云南云维飞虎化工有限公司

## VOCs 治理项目

### 安全设施竣工验收评价

# 《云南云维飞虎化工有限公司 VOCs 治理项目安全设施竣工验收评价报告》修改报告

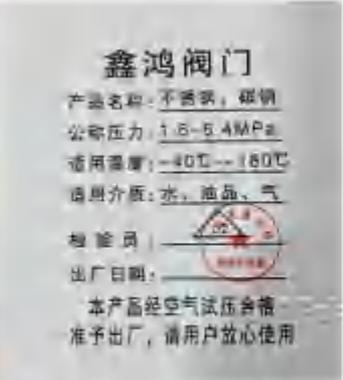
(9) VOCs 洗油管线过滤器未设置跨接线。

(10) 现场 VOCs 工艺装置安全警示标牌和设备名牌设置不足；

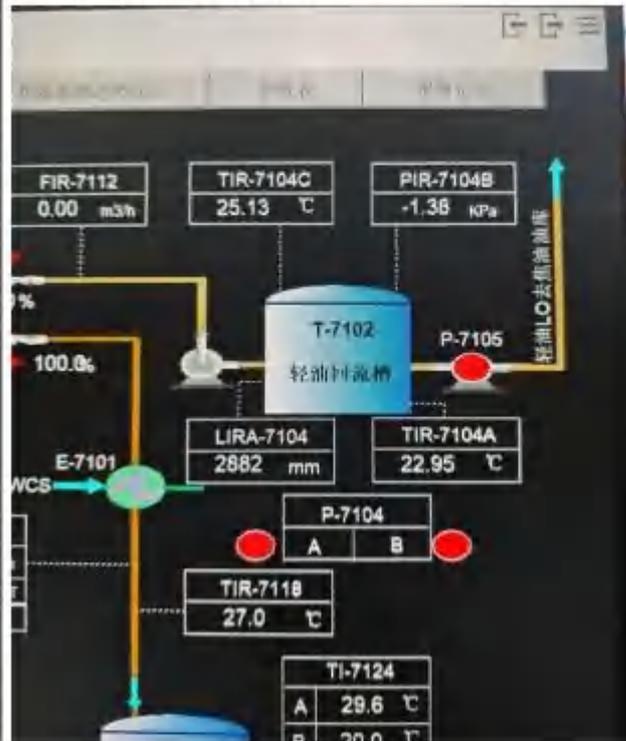
(2) 炭黑尾气风机电缆接线盒密封垫缺失、炭黑风机出口压力变送器中间法兰未跨接：
